Modulo per la presentazione delle osservazioni per i piani/programmi/progetti sottoposti a procedimenti di valutazione ambientale di competenza statale

Il Sottoscritto Marco Russo in qualità di legale rappresentante del Comune di Savona

**ID: 10276 - PROGETTO FSRU ALTO TIRRENO E COLLEGAMENTO ALLA RETE NAZIONALE GASDOTTI
PRESENTATO DALLA SOCIETA' FSRU ITALIA S.R.L**

A) OSSERVAZIONI RIGUARDANTI IL RPDS DEL RICOLLOCAMENTO DELLA FSRU GOLAR TUNDRA:

Figura 13. Temperatura dell'acqua nello strato superficiale. Scenario 2.

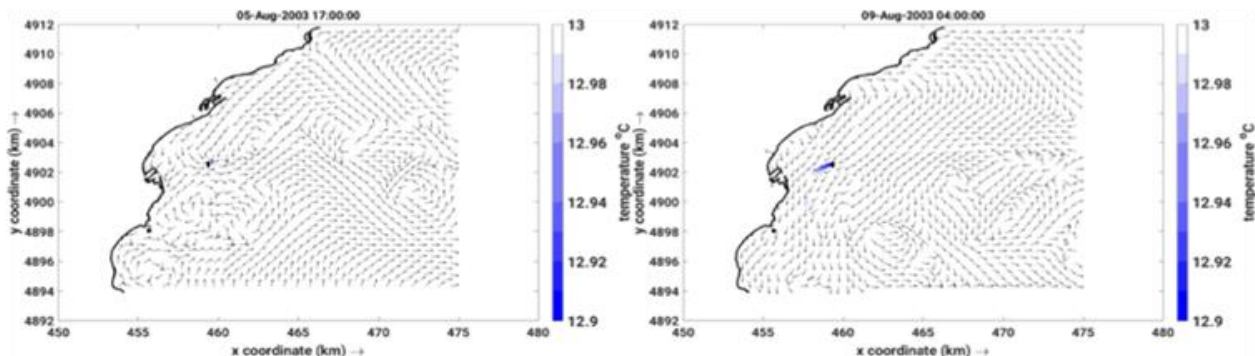
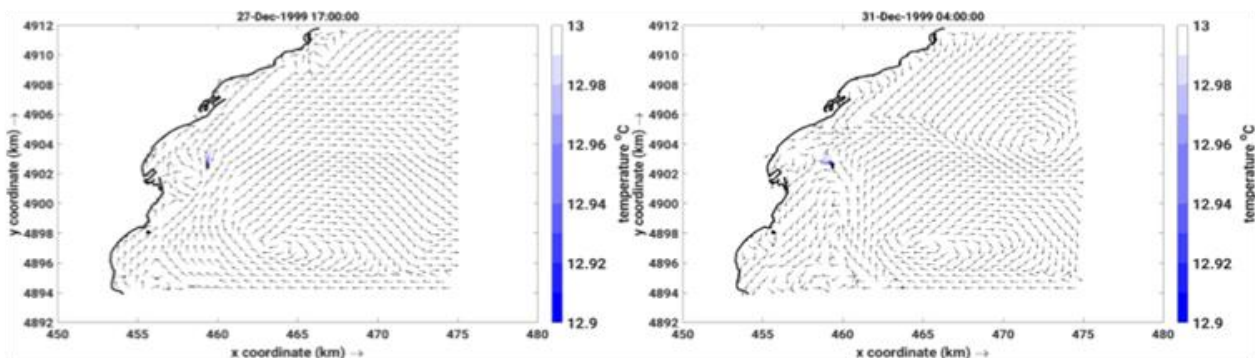
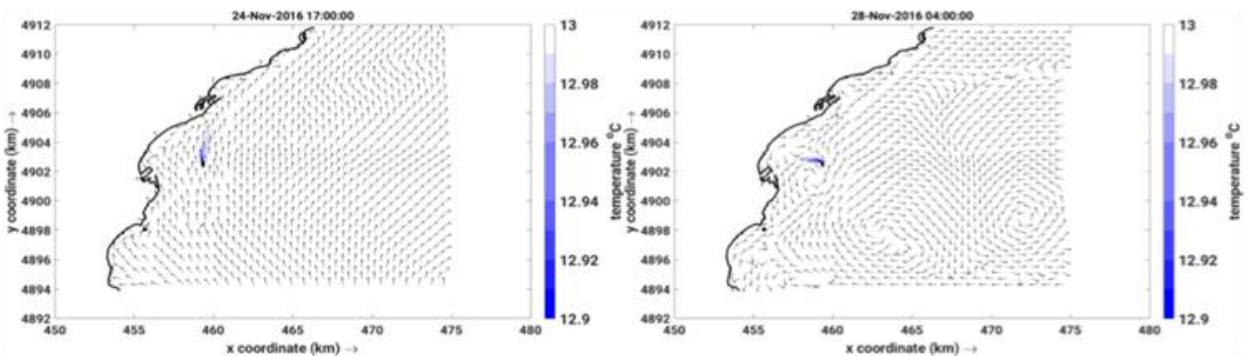
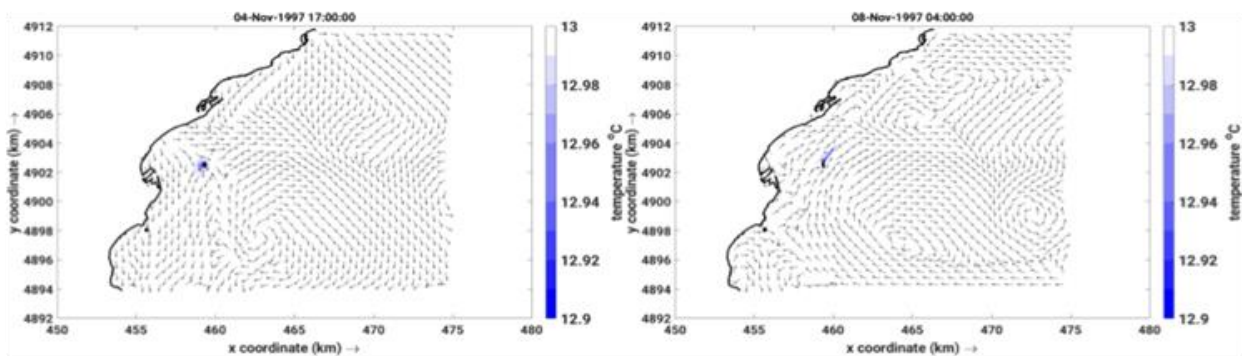
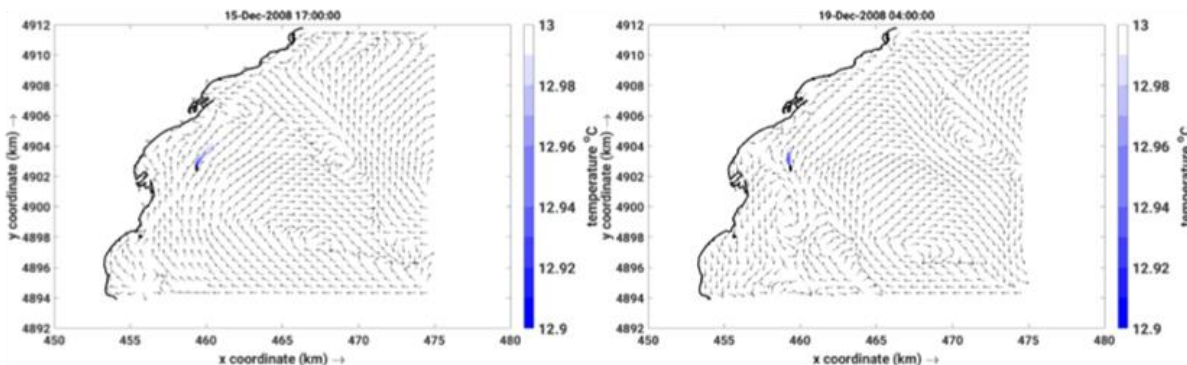
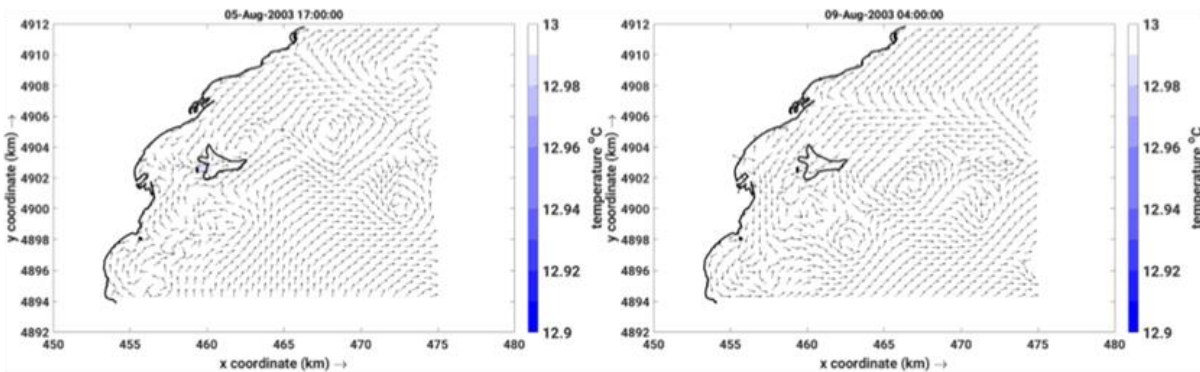
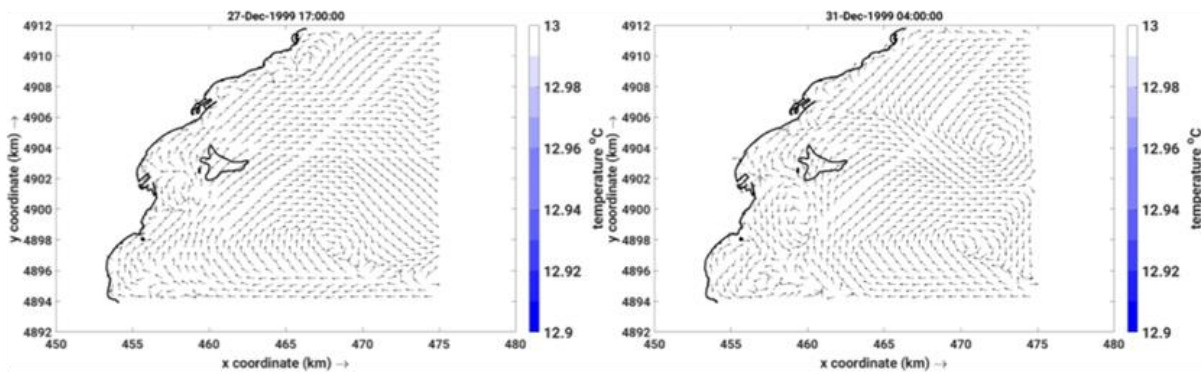
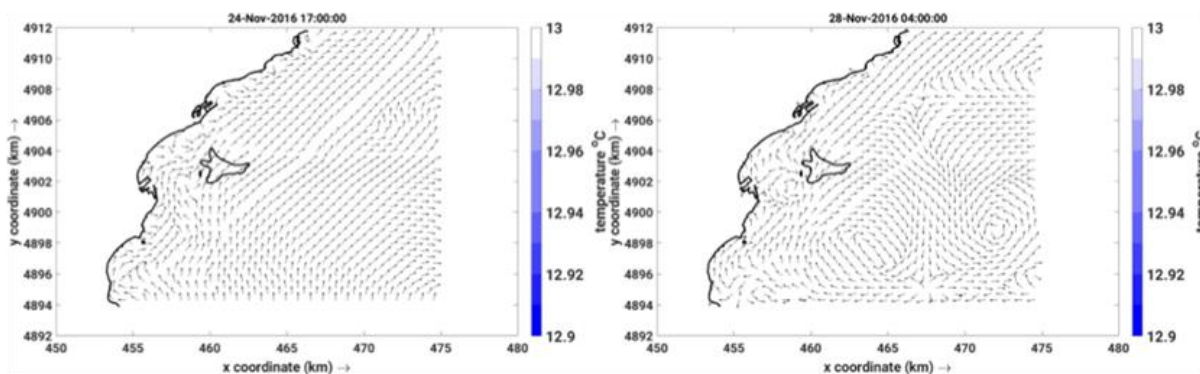
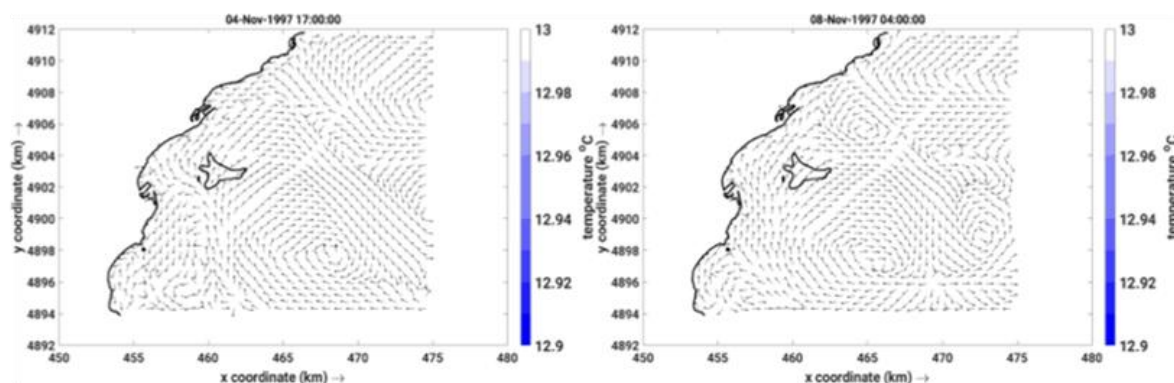
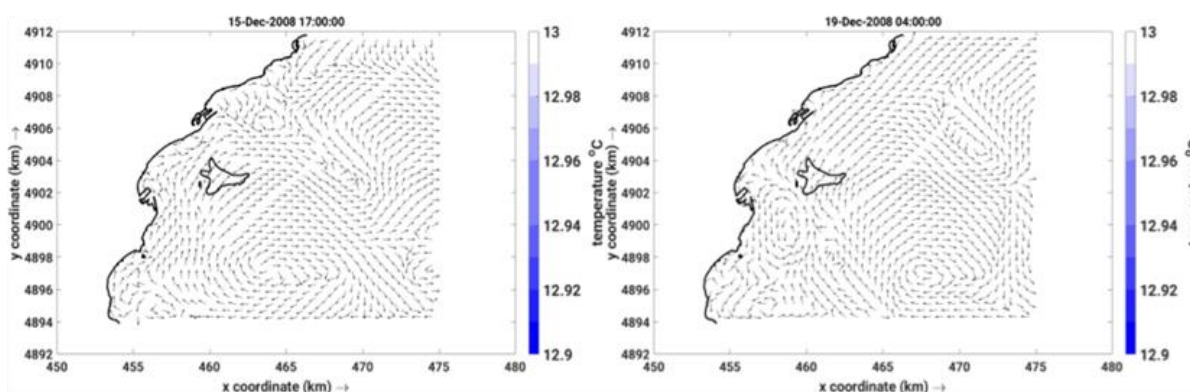
A tal riguardo il SIA prende in considerazione il solo regime invernale durante il quale - per quanto descritto nel ciclo di processo - si porterebbe la temperatura della massa d'acqua scaricata fino a 6°C (temperatura per le acque mediterranee al di sotto di qualunque dato di letteratura) ma dalle modellizzazioni dello strato superficiale riportate nella figura seguente i valori di variazione della temperatura attribuiti alla plume modellizzata mostrano un ΔT di soli 0,1°C sia negli scenari di dispersione relativi alla superficie che a quelli relativi alle acque di fondo.

Lo studio modellistico della dispersione chimico-termica allegato al SIA riporta infatti che "prevale la convezione dovuta alle correnti marine", relativa quindi ai moti verticali delle masse d'acqua, ma sostiene poi che "di fatto, nonostante l'acqua più fredda tenda a scendere a causa della maggior densità", la circolazione marina dell'area "disperde lo scarico della FSRU prima che possano innescarsi i fenomeni di rimescolamento lungo la colonna d'acqua".

A questo proposito, si sottolinea ancora come nelle rappresentazioni grafiche della dispersione termica (si vedano figure precedenti) il ΔT evidenziato (valori in ordinata) sia di soli 0,1°C - sia negli scenari di dispersione relativi alla superficie che a quelli relativi alle acque di fondo - quando, allo scarico, la temperatura della massa d'acqua trattata e rilasciata con una portata di 5 m³/s abbia un ΔT che può arrivare a 7°C: per tale motivo si ritiene che debbano essere opportunamente chiariti e dettagliati i meccanismi di tale dispersione nei pressi della FSRU e nell'area circostante.

Figura 12. Concentrazione di cloro nello strato superficiale. Scenario 2. Le frecce nere indicano la direzione delle correnti indotte (lo stesso nelle figure da Figura 13 a Figura 31).

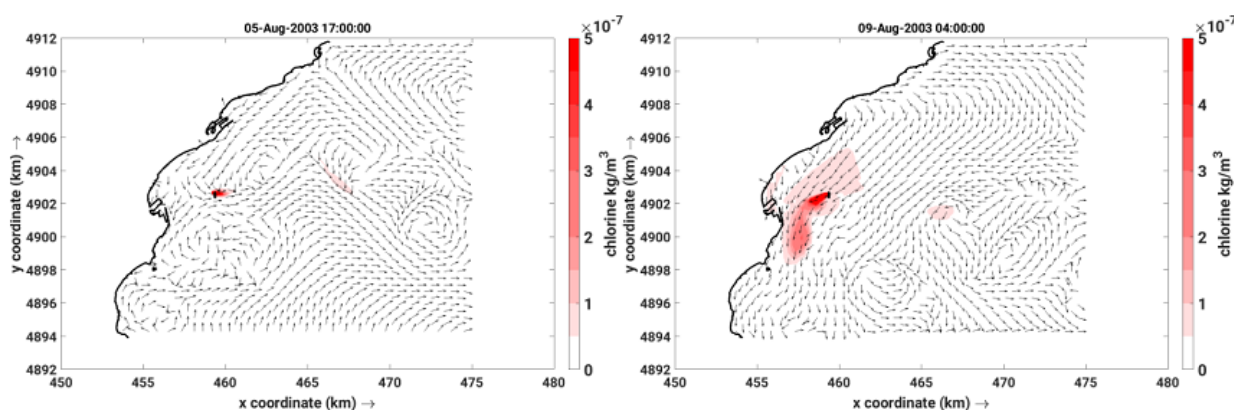
Analoghe considerazioni sono da fare a proposito della diluizione e della dispersione del cloro attivo in soluzione con concentrazioni di 2x10⁻⁴Kg/m³ (o 0,2 mg/l) allo scarico. Riportando a titolo di esempio un profilo descrittivo della dispersione del cloro in condizioni di bonaccia (scenario 2), appare come già al momento di avvio della simulazione la specie chimica considerata venga Istantaneamente diluita a concentrazioni di 3 ordini di grandezza inferiori (10⁻⁷ kg/m³, asse delle ordinate) senza appunto che il vento o il moto ondoso contribuiscano al fenomeno.

A fronte di questo scenario di incertezza in merito all'effettiva rappresentatività dei risultati del modello, si ritiene pertanto doveroso richiedere una validazione scientifica del modello da parte di un Ente terzo in termini di diluizione, di dispersione e di durata nel tempo di un processo ininterrotto di rilascio che, cumulativamente, libera nell'ambiente marino 31,5 tonn/anno di cloro attivo libero per un periodo ventennale di esercizio.

Figura 23 Avvistamenti delle diverse specie nel triennio 2021-2023

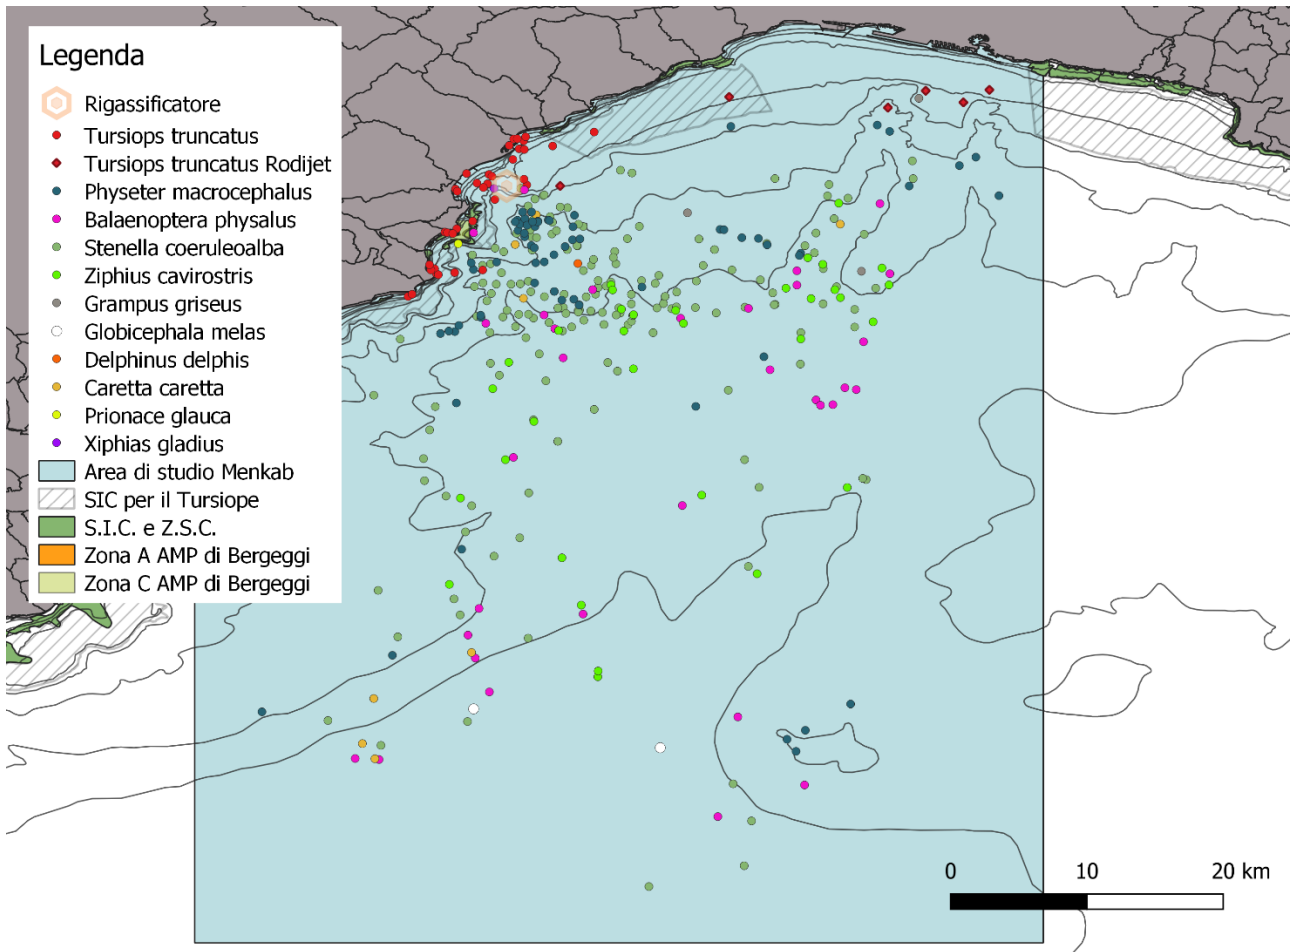
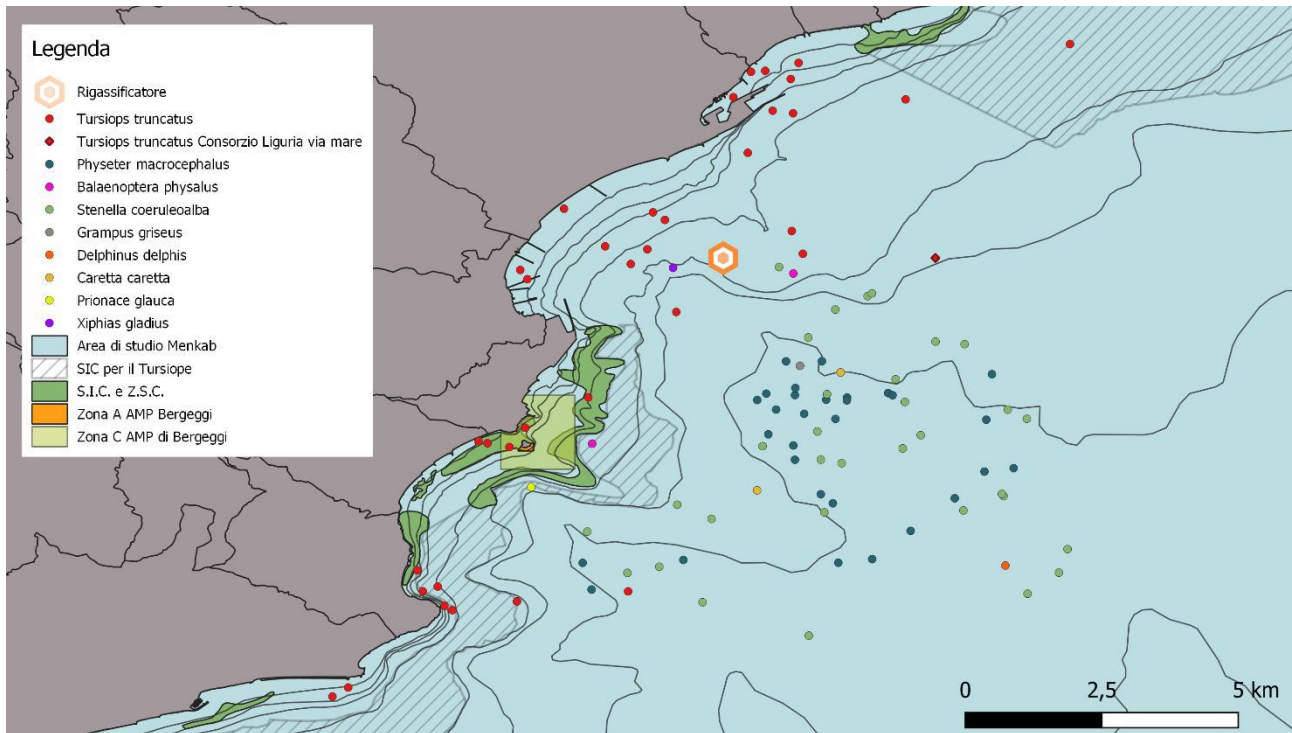
Alla luce dell'evidente interferenza del posizionamento previsto della FSRU con i numerosi avvistamenti di cetacei, come mostrato nelle figure soprastanti, si segnala come all'interno del SIA sia stata completamente trascurata la trattazione dei potenziali impatti dell'opera in questione con le rotte migratorie dei mammiferi marini.
